**Всемирный форум для согласования правил
в области транспортных средств**

**Рабочая группа по общим предписаниям,
касающимся безопасности**

**Доклад Рабочей группы по общим предписаниям,
касающимся безопасности, о работе ее 106-й сессии
(5–9 мая 2014 года)**

Приложение 2, образец В изменить следующим образом:

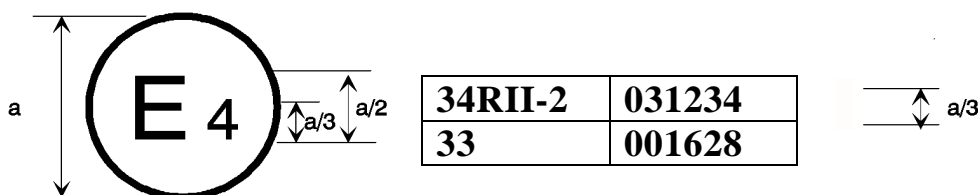
Приведенный выше знак официального утверждения, проставленный на транспортном средстве, указывает, что данный тип транспортного средства официально утвержден в Нидерландах (E4) на основании Правил № 34, части I или IV и II-1, и Правил № 33*. Номера официального утверждения указывают, что на момент предоставления соответствующих официальных утверждений

Правила № 34 включали поправки серии 03, а Правила № 33 оставались в их первоначальном варианте.

Приведенный выше знак официального утверждения, проставленный на транспортном средстве, указывает, что данный тип транспортного средства официально утвержден в Нидерландах (E4) на основании Правил № 34, части I или IV и II-2, и Правил № 33*. Номера официального утверждения указывают, что на момент предоставления соответствующих официальных утверждений Правила № 34 включали поправки серии 03, а Правила № 33 оставались в их первоначальном варианте".
